**Carrière de Keramborn  
Commune de DIRINON (29)**

**Dossier de demande d'autorisation d'exploiter (DAE)  
---  
au titre des Installations Classées pour la Protection de l'Environnement (ICPE)  
(Article R512-2 du Code de l'Environnement)**

**MEMOIRE EN REPONSE A L'AVIS DE L'AUTORITE ENVIRONNEMENTALE**

Phase 1: Création Chemin / Débusage

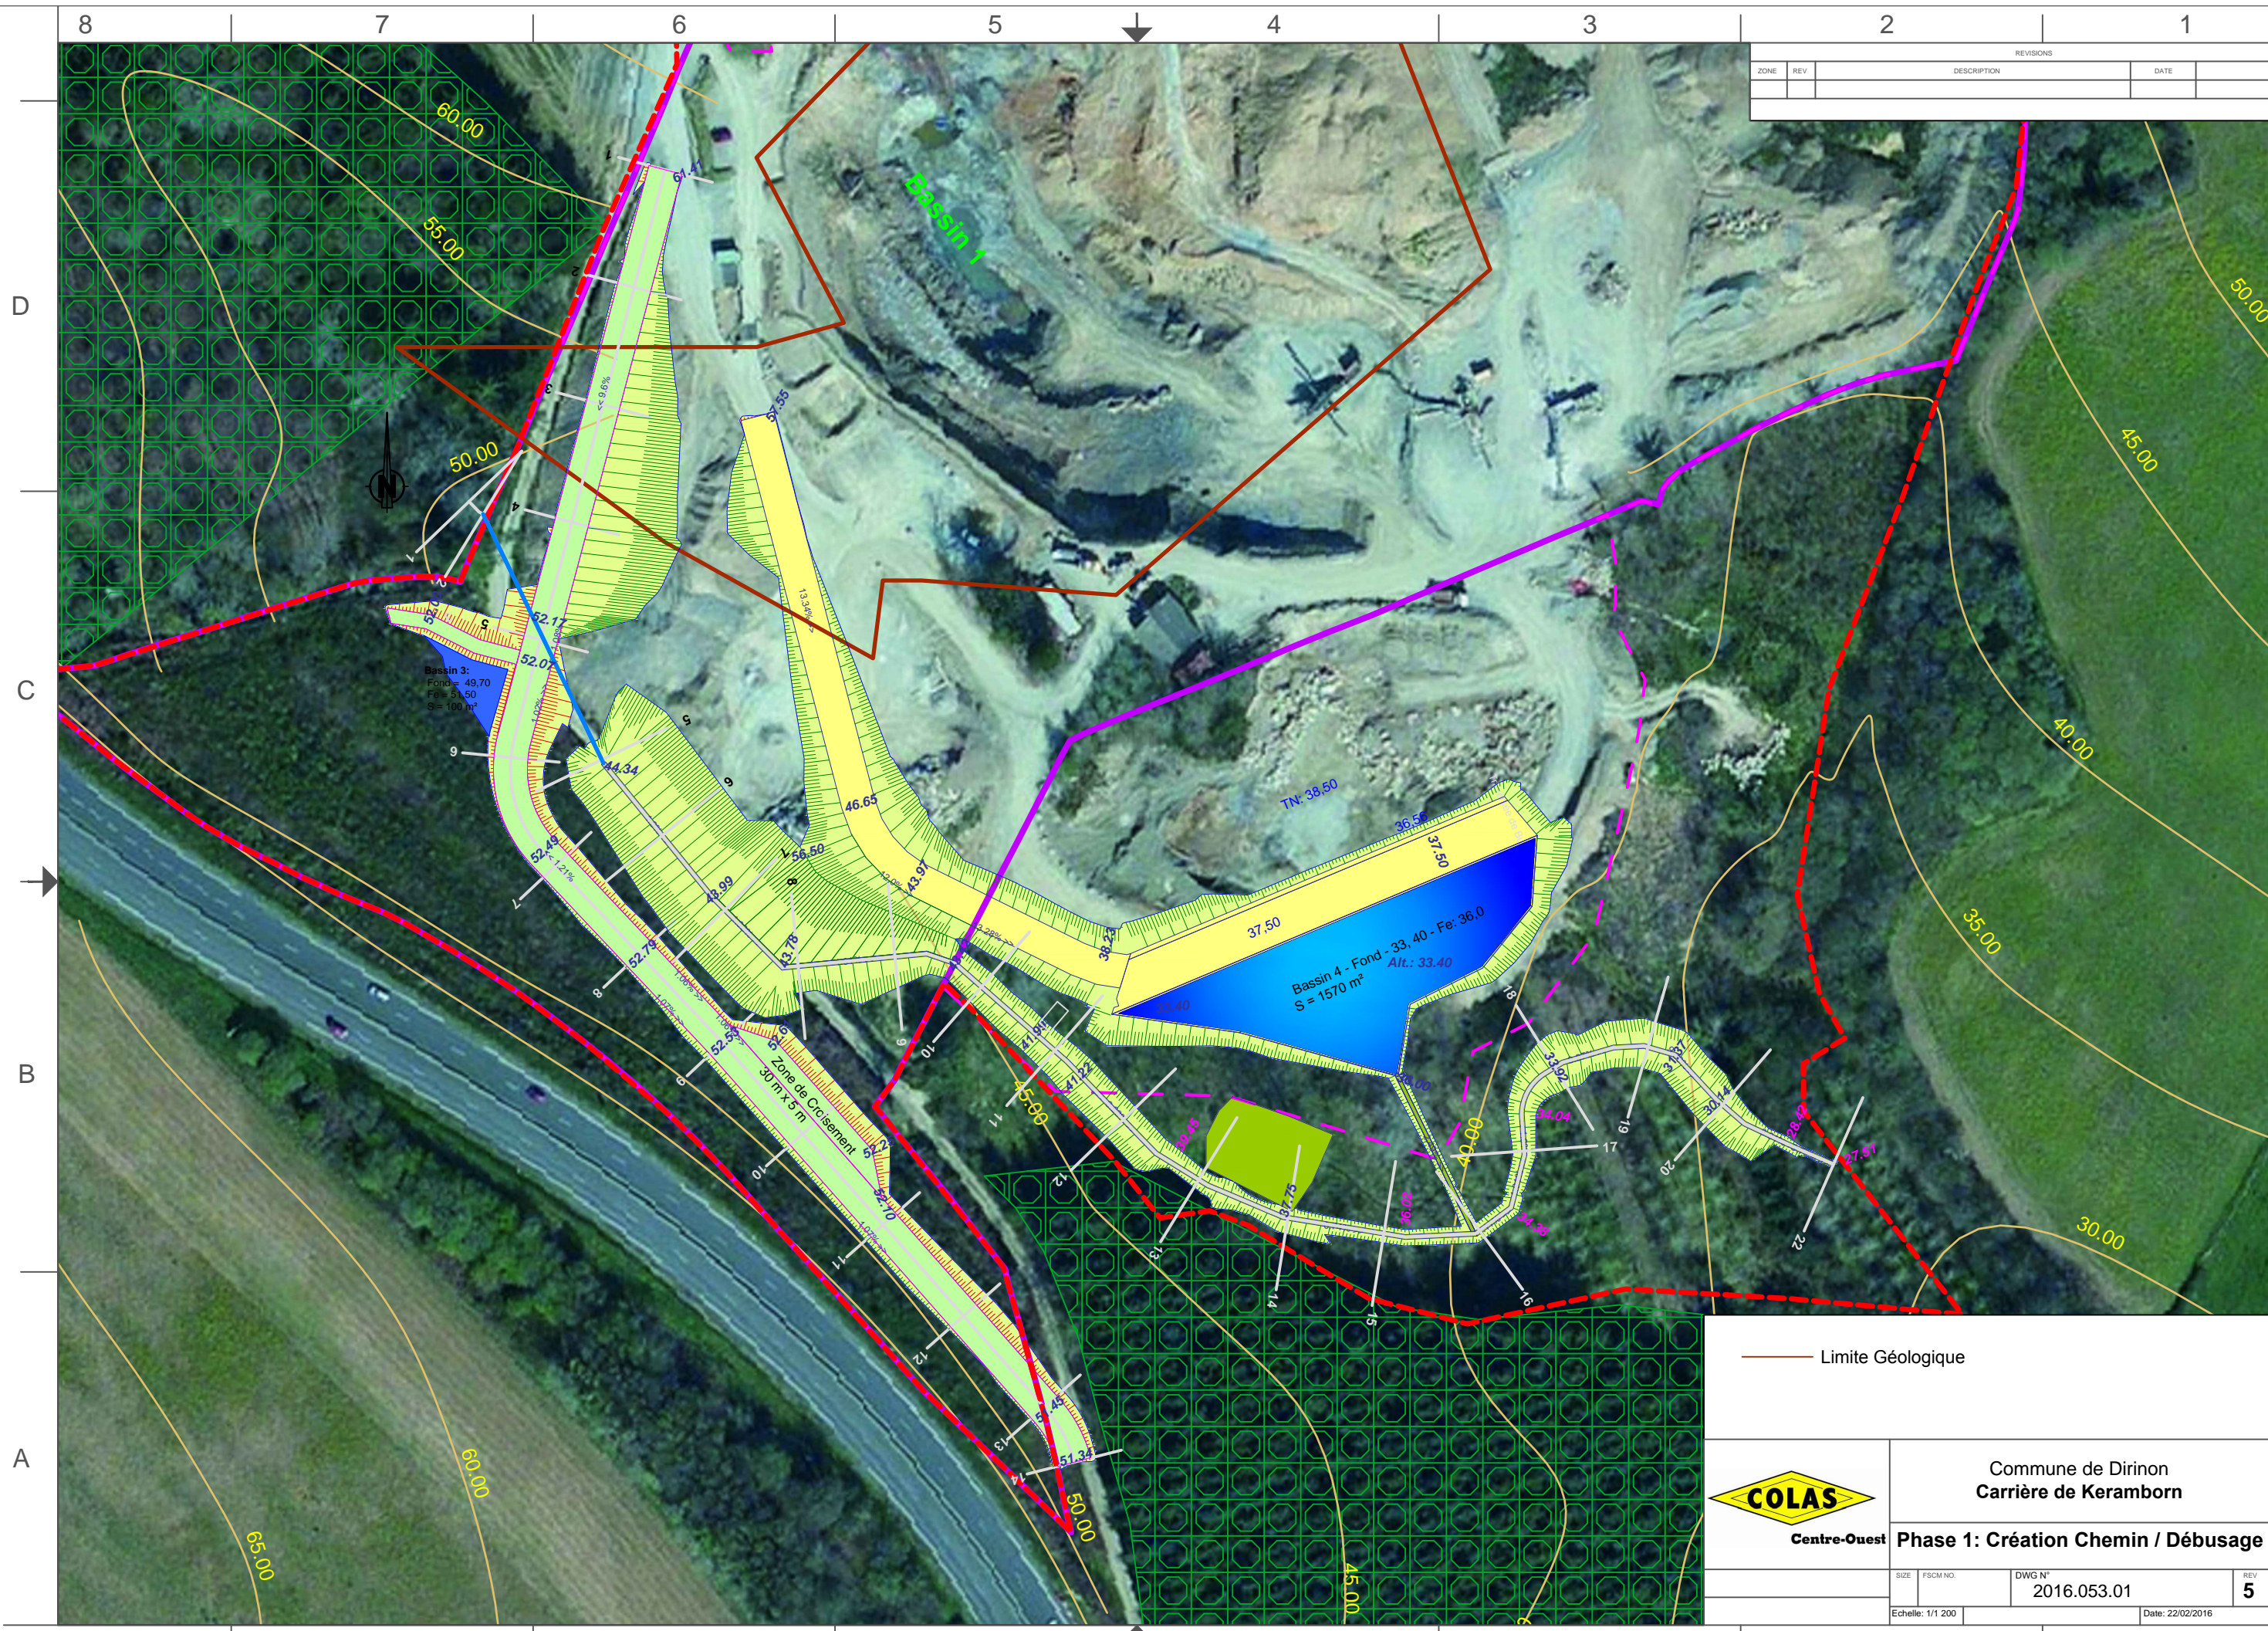
Ces aménagements sont présentés sur le plan joint dans l'étude d'impact – chapitre 5 p.36, dont l'échelle réduite ne permet pas d'apprécier suffisamment le tracé. Ce plan est à nouveau présenté à la suite des photographies du chemin actuel, avec une échelle plus adaptée à la lecture fine du tracé.

Le projet d'aménagement de la voie communale permettra de créer de meilleures conditions de circulation sur cette voie avec :

- Un élargissement de la voie à 5 mètres,
- La présence d'une zone de croisement,
- Une pente maximale réduite à 9,6 %.

Pour atteindre les objectifs évoqués, la société Colas Centre Ouest a modifié son plan de terrassement, en déplaçant le tracé de la future voie communale, pour lui faire traverser le cours d'eau suivant un axe le plus perpendiculaire possible, limitant ainsi le linéaire de busage à 56 m au lieu des 185 m initiaux.

Projet de Profil en long du cours d'eau

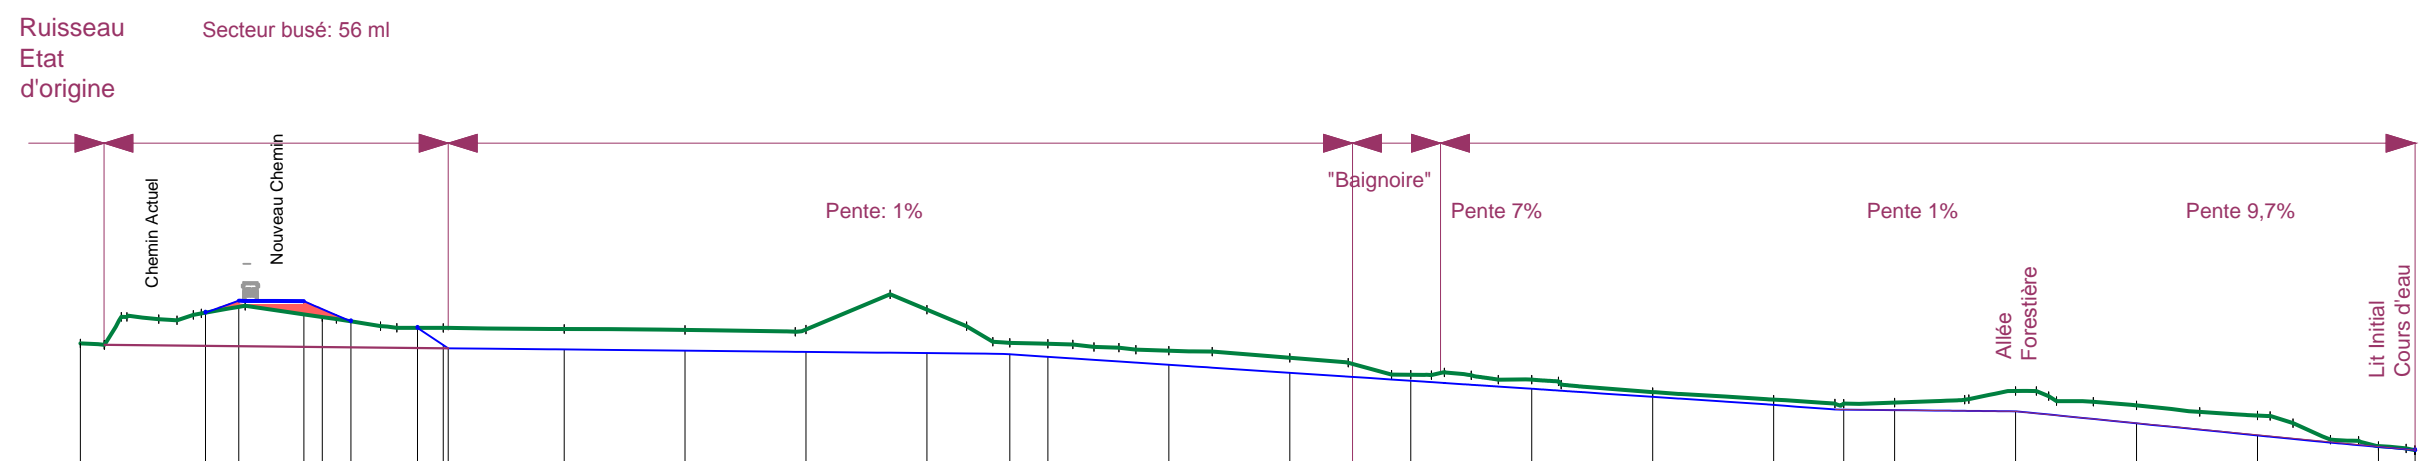
Parmi l'ensemble des éléments descriptifs des travaux présentés dans l'étude d'impact, il apparaît que la coupe de chantier jointe en page 39 du chapitre 5 soit peu lisible. Elle est présentée en page suivante à plus grande échelle.

Fig. 11 : Localisation des points de prélèvement

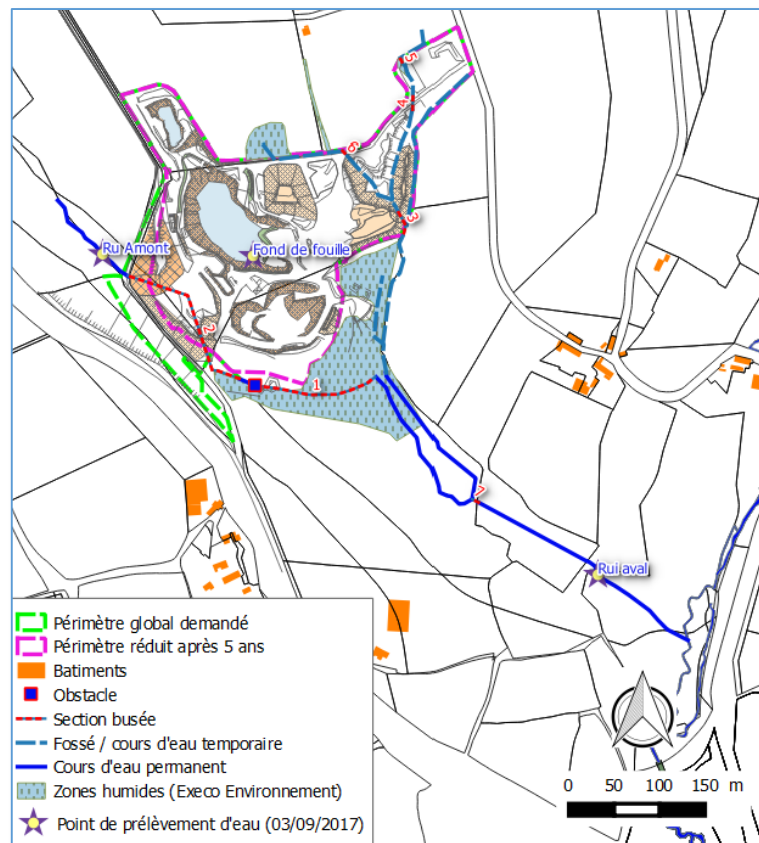
La carte et les photographies suivantes localisent les points de prélèvements.

Les prélèvements d'échantillons d'eau ont été réalisés le 3/09/2015 par IGC Environnement, selon les règles de l'art, avec des flacons spécifiques fournis par le laboratoire (LABOCEA 22). Les échantillons ont été transportés et conservés dans un environnement réfrigéré (glacière avec pains de glace) et déposés le jour suivant au laboratoire pour analyse.

**ESQUISSE PIEZOMETRIQUE - septembre 2015**

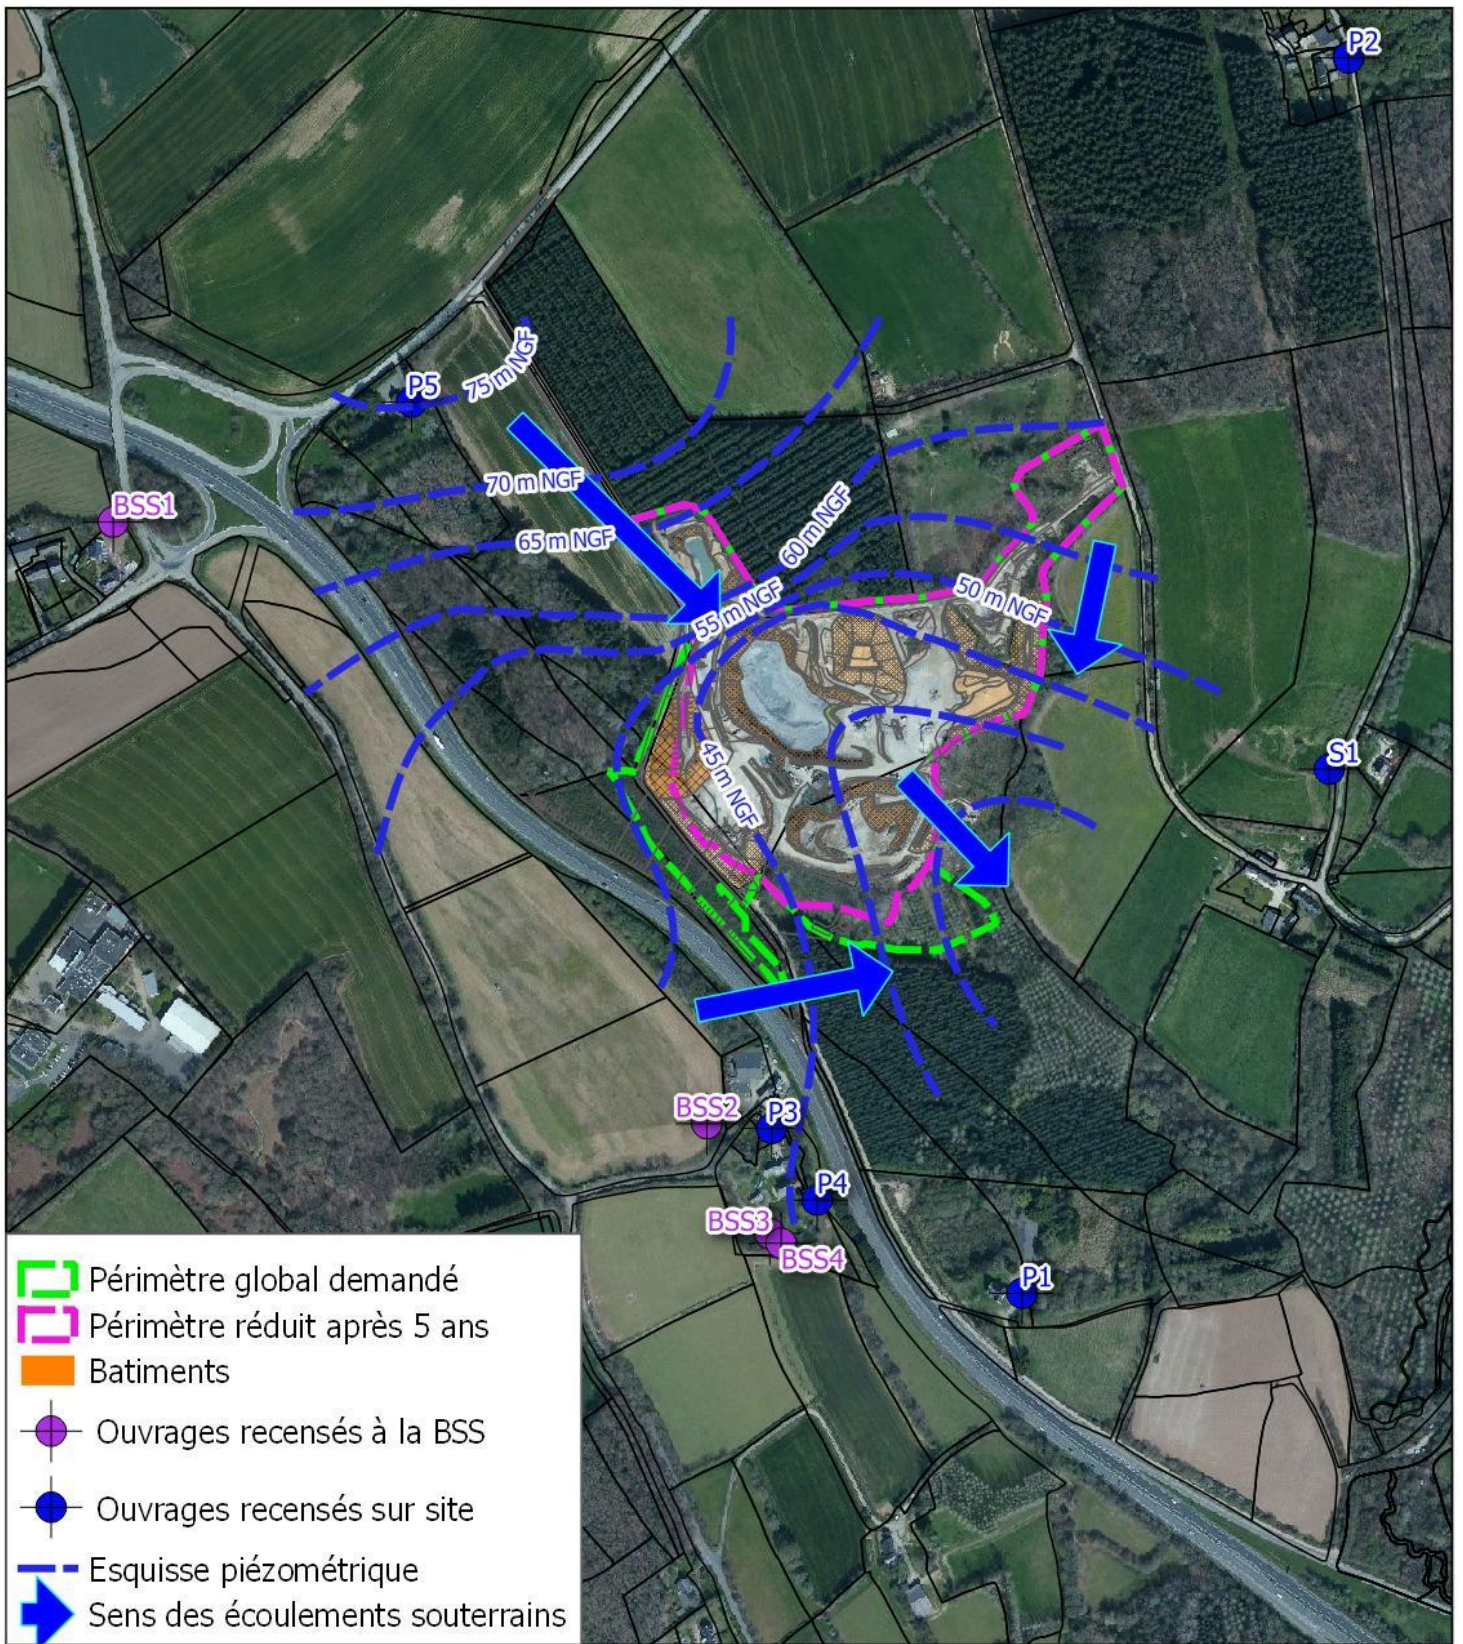
L'Autorité Environnementale recommande de faire *une caractérisation de la nappe souterraine et de définir le rabattement de la nappe induit par les pompages des eaux d'exhaure ainsi que les risques de rabattement connexe de la nappe au niveau des forages d'eau potable des particuliers.*

Une esquisse piézométrique a été réalisée sur la base des relevés piézométriques réalisés sur les ouvrages périphériques de la carrière le 3 et le 18 septembre 2015. Elle est présentée en page suivante et permet de mieux appréhender les sens d'écoulement de la nappe en périphérie de la carrière.

Cette carte montre bien que les écoulements souterrains suivent de façon assez significative la topographie des terrains. En particulier, on constate que les ouvrages P1, P3 et P4, tous trois situés sur le versant opposé du ruisseau de Keramborn par rapport à l'excavation, se localisent plus en latéral qu'en aval hydraulique du site, ce qui limite les risques d'impact en provenance de la carrière.

Elle montre également que les rabattements autour de la fosse actuelle sont faibles et s'atténuent rapidement en s'éloignant de la fosse.
